Č. 05/2015

PRYŽOVÉ DORAZY PRO ZAPALOVACÍ CÍVKU

02. 12. 2015

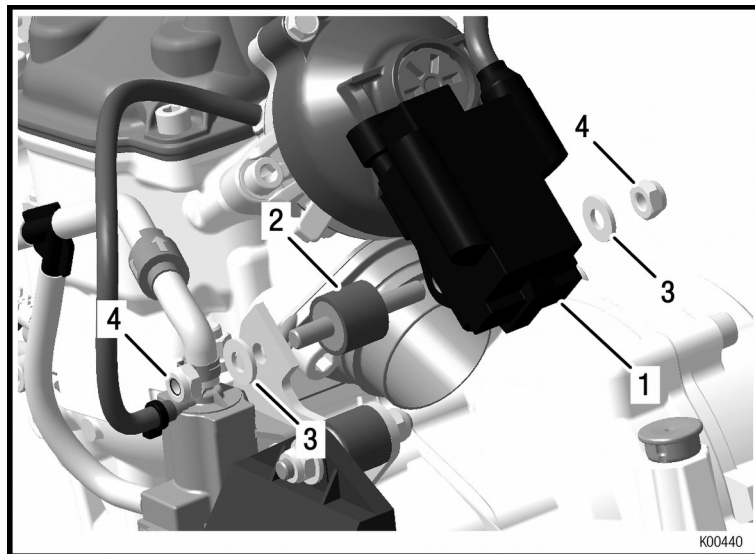
rádi bychom Vás informovali o technické změně upevnění zapalovací cívky. Na základě našich zkušeností jsme zjistili, že by mohly vibrace motoru způsobit prasknutí cívky. Abyste tento případ vyloučili, doporučujeme Vám, abyste použili pryžový tlumič (**660 520**) místo imbusového šroubu (**241 930**).

Od data výroby v březnu 2015 bude upraven počet pryžových tlumičů a také pojistných matek a podložek.

| ① | 666 825 | zapalovací cívka | 1x |
| ② | 660 520 | pryžový tlumič | 1x |
| ③ | 244 211 | podložka | 2x |
| ④ | 842 040 | pojistná matka | 2x |
